Projet de télécabine Vallée Perdue

Fontcouverte-la-Toussuire (73)

Note en réponse à l'avis de la MRAe
du 20/05/2025 N°2025-ARA-AP-1842

19 juin 2025
N/Réf. : 2023011

Localisation de la zone d'étude immédiate du projet de télécabine Vallée Perdue sur le plan des pistes des Sybelles 2024-2025 – KARUM, juin 2025

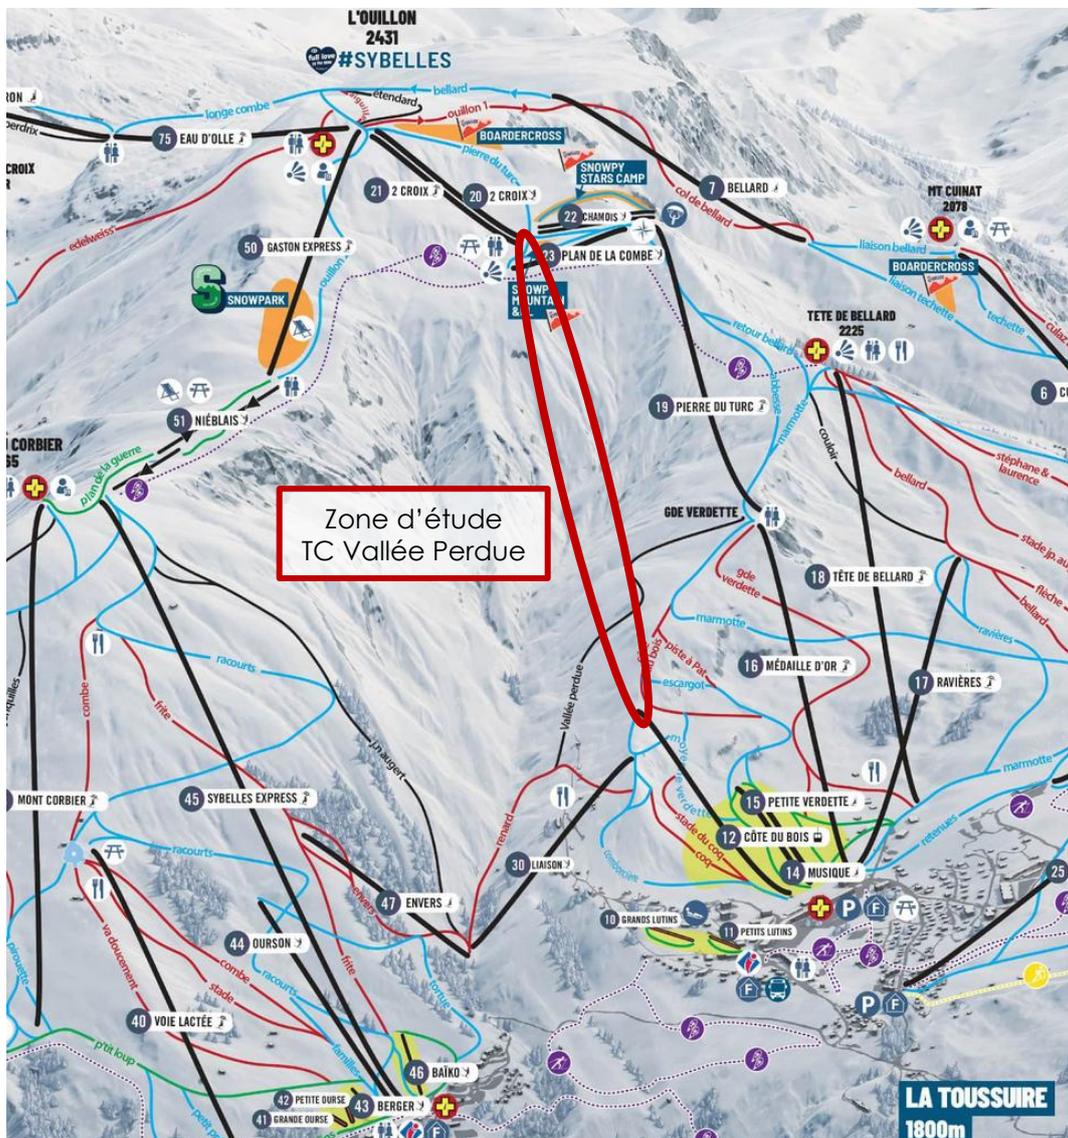
N° DE PAGE DE L'AVIS	REMARQUE DE LA MRAE
6	<p>L'autorité environnementale indique dans son avis :</p> <p>« Le tracé traversera la combe de Comborsière, également appelée Vallée Perdue, actuellement vierge de tout aménagement ».</p>

Le projet de TC Vallée Perdue se situe **au cœur du domaine skiable, sur un secteur faisant déjà l'objet d'aménagements**, notamment avec la réouverture d'une ancienne piste de ski « Vallée Perdue » depuis 2024 (talus, cunettes...) et l'existence de chemins de randonnée.

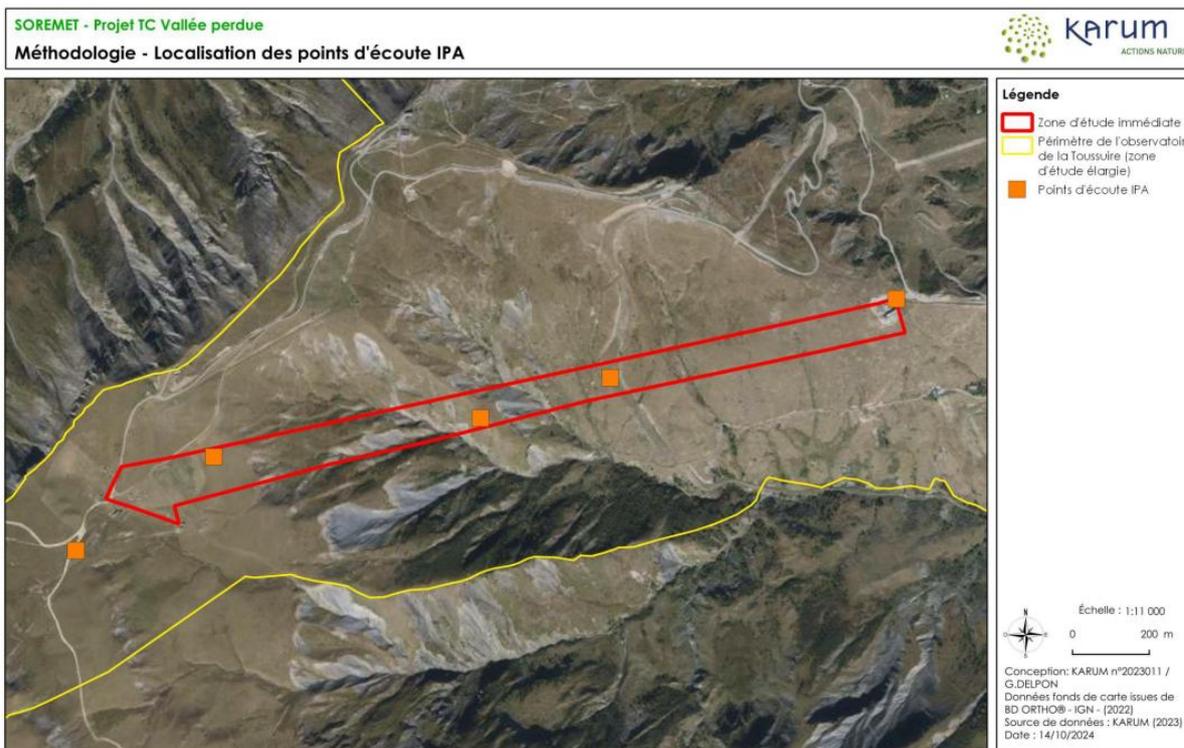
N° DE PAGE DE L'AVIS	REMARQUE DE LA MRAE
10	<p>L'autorité environnementale recommande de :</p> <ul style="list-style-type: none">compléter dès ce stade les inventaires faunistiques sur l'ensemble de la zone d'étude, afin d'établir un état initial complet de la zone d'étude et de réévaluer le niveau d'enjeu le cas échéant

L'autorité environnementale indique pour les inventaires faunistiques que « seuls les secteurs amont et aval semblent avoir été prospectés d'après la carte p264 ».

L'ensemble de la zone d'étude du projet de TC Vallée Perdue a bien été prospectée.

En effet, la carte mentionnée et présentée dans la partie « Méthodes » de l'étude d'impact n'est qu'une information partielle et se doit d'être lue avec l'ensemble des données méthodologiques :

- > Le tableau page 262 de l'étude d'impact liste les dates et taxons prospectés : 6 passages pour la faune entre mai et juillet 2023, comme repris dans l'avis de la MRAe ;
- > La cartographie page 275 de l'étude d'impact montre des points d'écoute IPA géolocalisés sur l'ensemble du linéaire de la zone d'étude et notamment au cœur de celle-ci (cf. extrait ci-après).

La cartographie page 264 de l'étude d'impact ne correspond qu'à une partie des traces GPS réalisées uniquement sur 2 des 6 prospections (11/07 et 12/07). L'absence de l'ensemble des traces GPS pour les 6 prospections relève simplement d'un souci technique d'enregistrement sur le terrain, mais ne saurait remettre en cause la complétude de l'inventaire sur la faune au regard de l'ensemble de la méthodologie présentée.

Itinéraires piétons possibles depuis la gare d'arrivée de la future TC Vallée Perdue jusqu'au retour station (gare de départ du TS Côte du Bois) – extrait de l'outil calcul d'itinéraire de Géoportail (annoté KARUM, juin 2025)

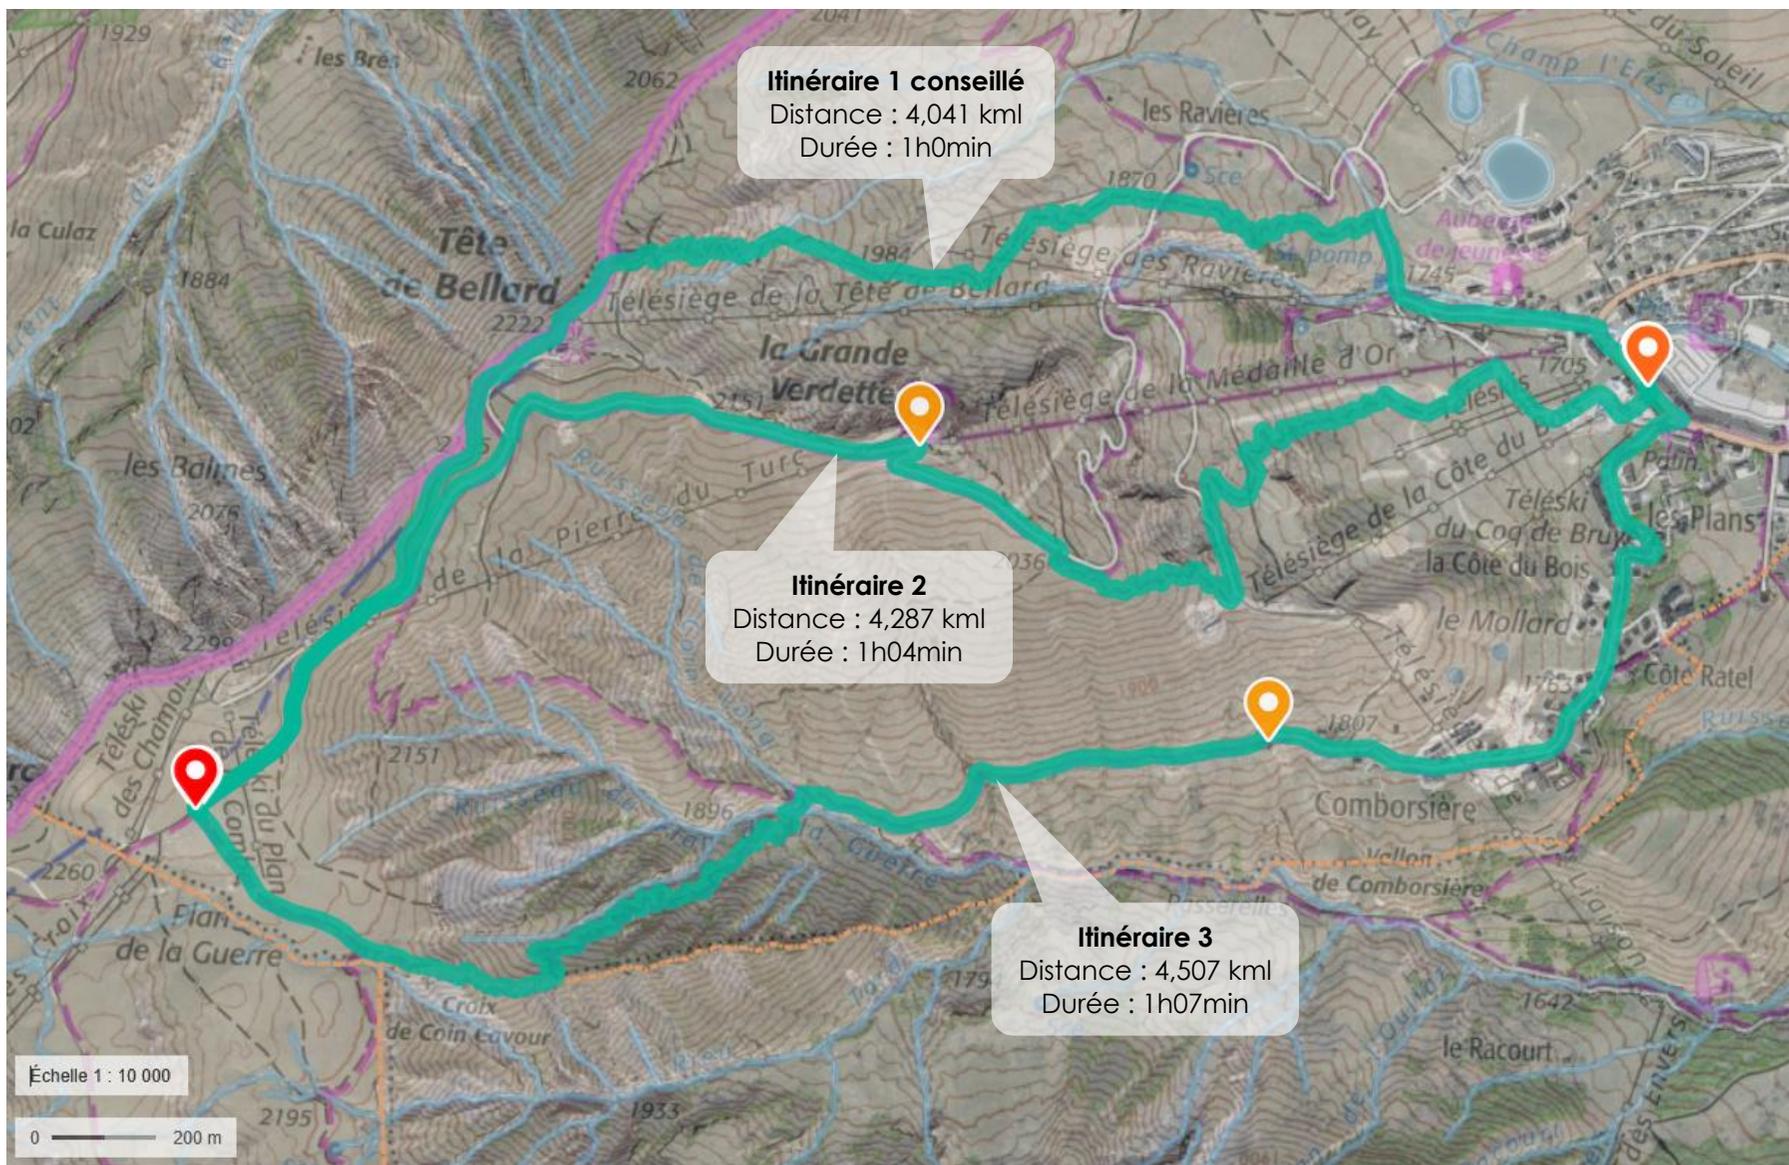
N° DE PAGE DE L'AVIS	REMARQUE DE LA MRAE
14	<p><i>L'autorité environnementale recommande de :</i></p> <ul style="list-style-type: none"> • <i>justifier et réévaluer le cas échéant l'impact de la fréquentation estivale induite dans le secteur sur la faune ;</i>

Concernant la fréquentation, il n'est pas attendu de flux supplémentaire, mais un étalement des flux.

Concernant l'analyse des incidences de la fréquentation estivale sur la faune dans ce secteur. L'étude d'impact estime que les incidences résiduelles en phase d'exploitation seront non significatives pour les raisons suivantes :

- > La fréquentation du secteur liée à la future TC sera localisée au droit des gares de départ et d'arrivée, sur des zones déjà occupées par des infrastructures similaires existantes. L'ambiance sonore sera donc similaire à celle préexistante actuellement.

- > La télécabine fonctionnera sur des horaires d'ouverture ciblés, limitant les éventuelles nuisances sonores en dehors des plages horaires les plus sensibles pour les espèces et principalement l'avifaune. Ainsi, la télécabine ne fonctionnera pas à l'aube, permettant aux espèces une certaine tranquillité notamment pour la phase de reproduction.

- > La télécabine est composée de cabines fermées limitant la nuisance sonore aux seuls bruits liés à l'exploitation de la remontée mécanique et non de la clientèle, réduisant de fait l'incidence liée au dérangement de la faune par la fréquentation estivale ou hivernale.

- > Les cabines de la TC seront à plus 15 m de haut par rapport au TN, donc à distance du sol et des éventuelles zones de reproduction des mammifères terrestres et de l'avifaune nichant au sol, réduisant ainsi le dérangement sonore lié à la fréquentation du secteur.

- > Une fréquentation estivale existe déjà dans le vallon via les chemins de randonnée. Il est possible que la clientèle qui profitera de la TC, passe par ces chemins pour redescendre en station. Cette fréquentation piétonne demeurera limitée, car le chemin pour redescendre en station est assez long et physique, avec au mieux 4 km pour 580 m de dénivelé négatif et environ 1 h de marche.
Par ailleurs, il est à noter que le cheminement conseillé par Géoportail pour redescendre en station, se situe en dehors de la combe de Comborsière, en passant par le point de vue de la Tête de Bellard et en marchant à proximité des télésièges de la Tête de Bellard et des Ravières (cf. carte ci-après).

Photographies aériennes datant de 2011-2015 et zone de dépôt (en rouge) - KARUM

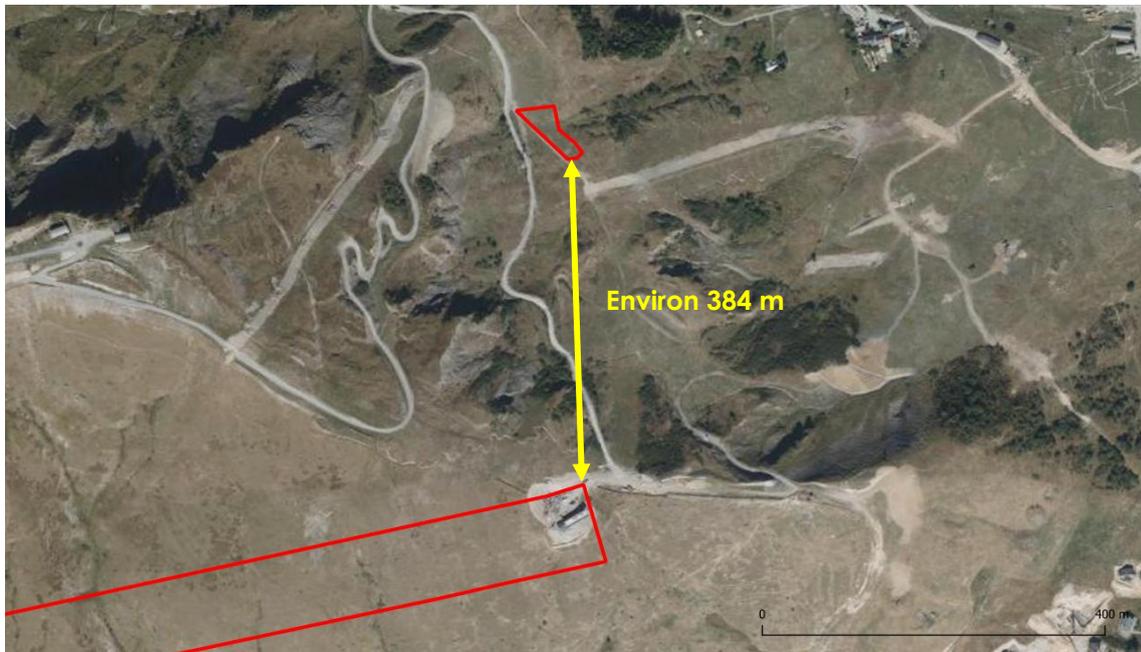
Le maître d'ouvrage reconnaît que la rédaction de la mesure d'évitement ME 5 prête à confusion et s'apparente plus à une mesure de réduction dans l'étude d'impact, en raison de la possibilité de réaliser de l'étrépage en cas de plantes hôtes de papillons protégés.

Aucune zone humide ou espèce végétale protégée et/ou menacée n'est signalée par l'Observatoire environnemental du domaine skiable de la Toussuire. En revanche, il existe un risque que des plantes hôtes de papillons protégés soient présentes sur site.

C'est pourquoi une visite sur site sera effectuée par un écologue préalablement au démarrage du chantier afin de s'assurer de l'absence d'enjeu sur l'emprise totale de la zone de dépôt.

~~Dans le cas où des plantes hôtes seraient relevées, celles-ci seront étripées, puis stockées durant toute la durée du chantier afin d'être remises en lieu et place à la fin des travaux.~~

En cas de présence d'un enjeu (flore protégée et/ou menacée ou plante hôte de papillons protégés et/ou menacés), l'emprise du remblai sera adaptée pour éviter tout impact. Les excédents de matériaux n'ayant pas pu être valorisés in situ seront envoyés en traitement dans les filières adéquates (type ISDI, carrière...).

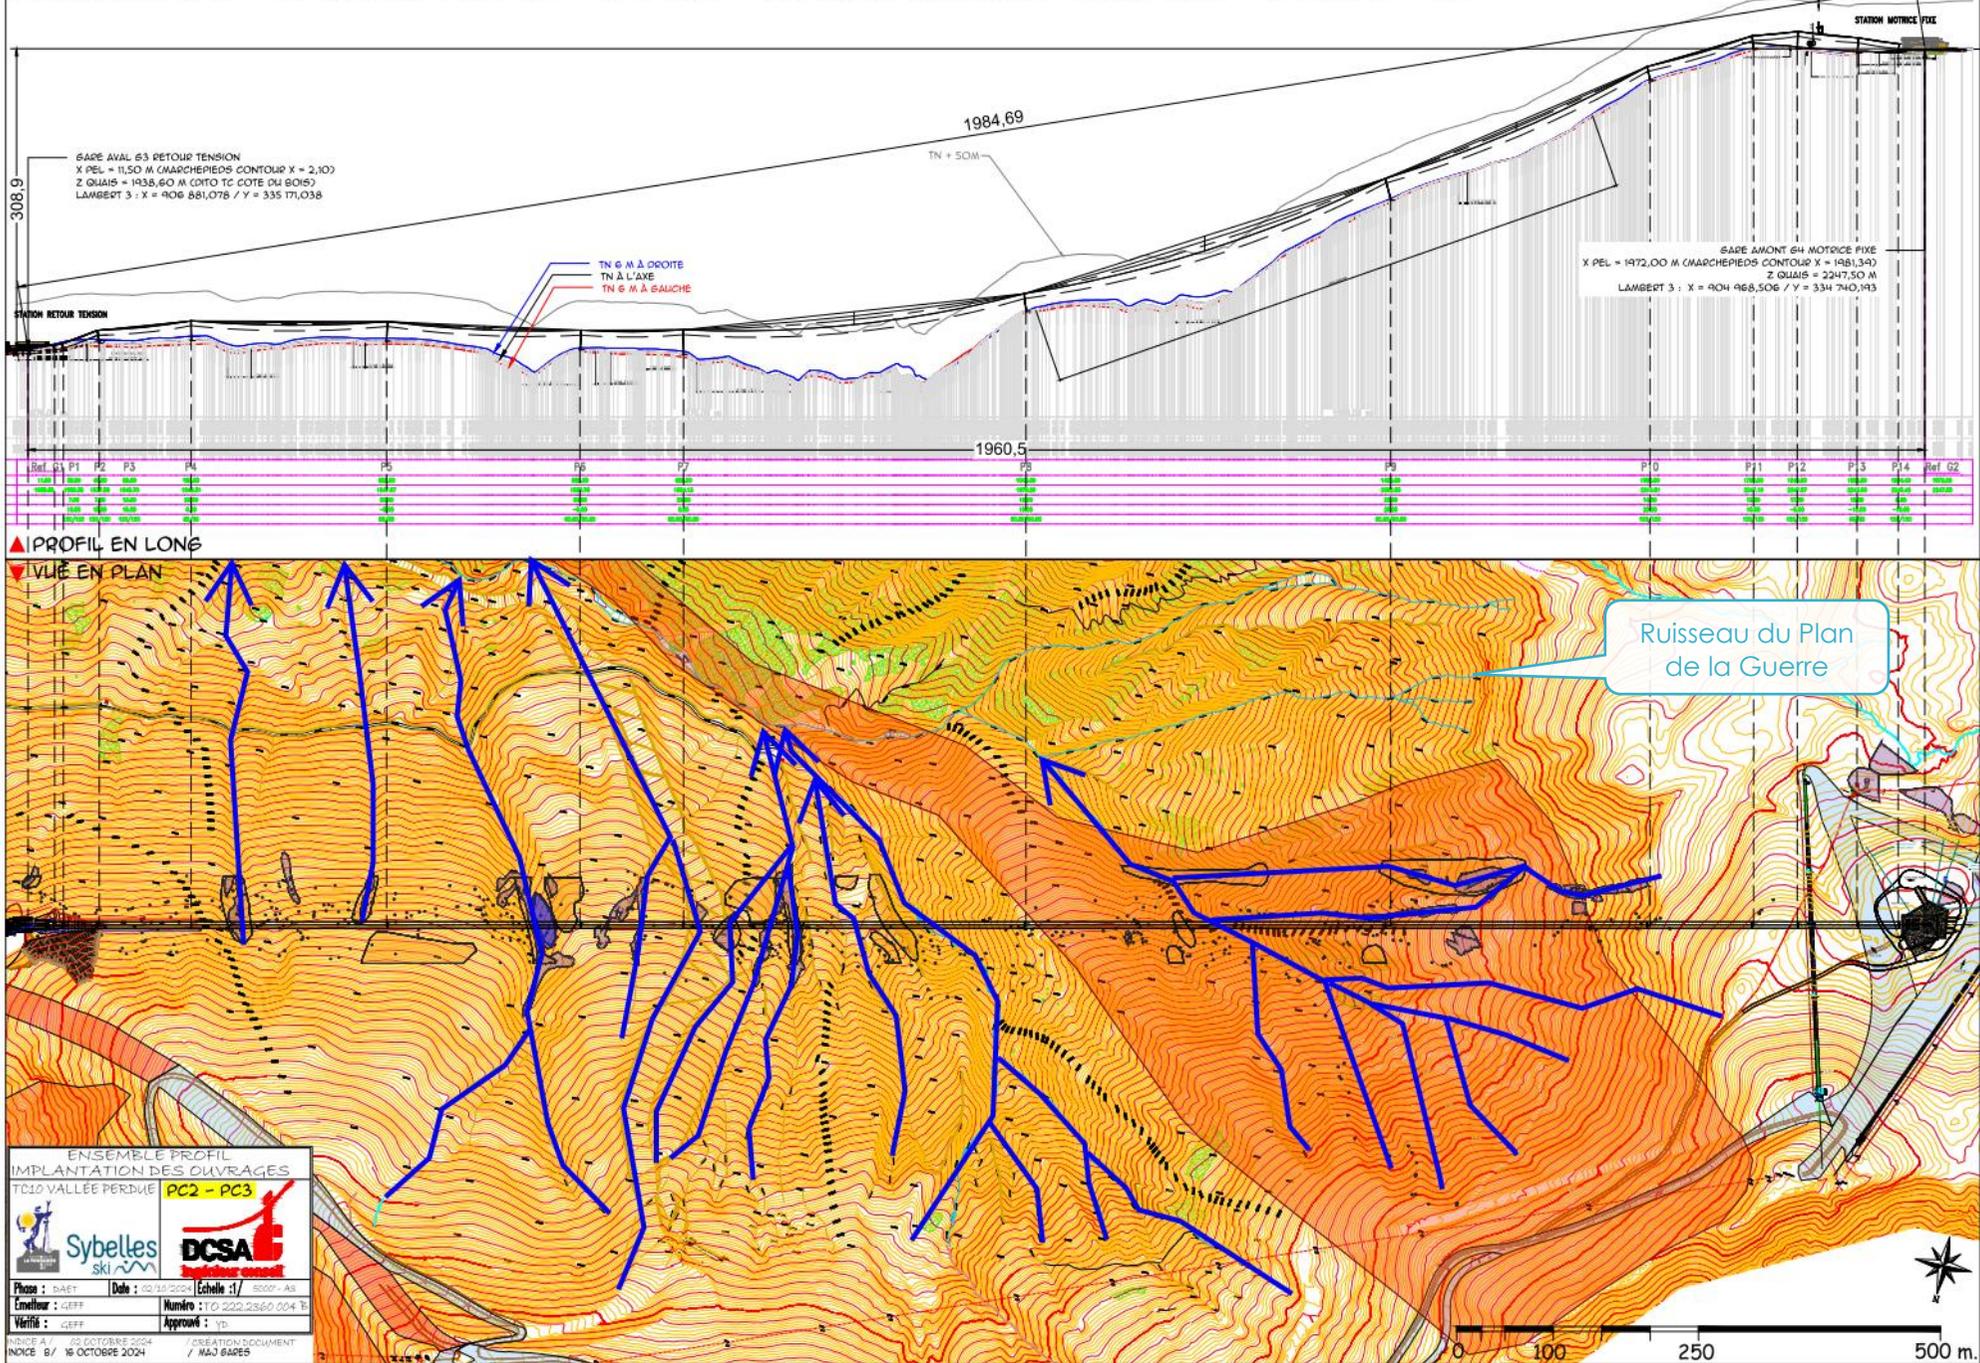
N° DE PAGE DE L'AVIS	REMARQUE DE LA MRAE
11	<i>L'autorité environnementale recommande de localiser et de présenter le fonctionnement hydrologique des nombreux écoulements observés dans le cadre de l'étude géotechnique.</i>
16	<i>Comme indiqué au point 2.1.3, sur la base d'un état initial complété, l'autorité environnementale recommande de compléter l'analyse des incidences de l'opération sur le régime hydrographique du secteur, de réévaluer le niveau d'impact lié au risque de pollution et de définir des mesures d'évitement et de réduction en conséquence.</i>

Les écoulements évoqués dans l'étude géotechnique correspondent aux **écoulements à expertiser de la cartographie de la DDT 73**, visible en page 49 de l'étude d'impact.

Les maîtres d'œuvre et d'ouvrage confirment que ces écoulements ne sont pas permanents et correspondent à des **ravines alimentées par la fonte des neiges et lors des précipitations** sur le bassin versant.

La carte en page suivante permet de comprendre le fonctionnement des écoulements. Comme explicité en pages 47 à 49 de l'étude d'impact, **ces écoulements finissent leur course dans le ruisseau du Plan de la Guerre**, situé au sud du projet.

Évolution de la part sectorielle dans les émissions totales de GES de ma CC Cœur de Maurienne Arvan – ORCAE, mars 2025

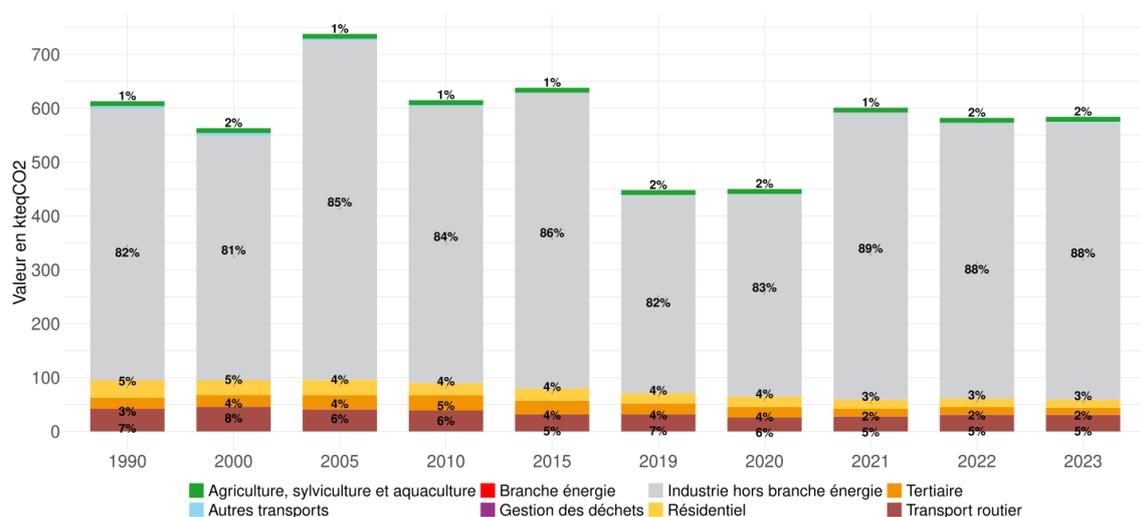
N° DE PAGE DE L'AVIS	REMARQUE DE LA MRAE
11	<p><i>L'autorité environnementale précise dans son avis :</i></p> <p>« Les émissions de gaz à effet de serre (GES) de la communauté de communes de Cœur de Maurienne étaient de l'ordre de 340 kteqCO₂ en 2020. Le dossier indique que « le détail des émissions n'est pas disponible pour des questions de confidentialité [...] ».</p> <p>« Le dossier n'explicite pas pourquoi ce type de données est confidentiel ; l'autorité environnementale souhaite connaître les raisons justifiant cette confidentialité des données. »</p>
17	<p><i>L'autorité environnementale recommande :</i></p> <ul style="list-style-type: none"> • d'évaluer les émissions de GES liées à l'évolution de la fréquentation du domaine, induite par l'opération et à la modification/destruction de puits de carbone ; • de définir des mesures d'évitement, de réduction, voire de compensation en conséquence.

La confidentialité des données est une erreur s'étant glissée dans l'étude d'impact. La source des informations est citée dans l'étude d'impact (page 55) : le profil climat air énergie de la Communauté de communes Cœur de Maurienne Arvan, disponible via le site internet de l'ORCAE. Ce site met à disposition des données publiques, consultable par tout un chacun.

Ainsi, on y trouve le détail des émissions de GES par secteurs (cf. graphique ci-après). Comme indiqué dans l'étude d'impact, le secteur le plus émetteur de GES demeure **l'industrie hors branche énergie avec 88 % des émissions de GES** en 2023, suivi du transport routier à hauteur de 5 %.
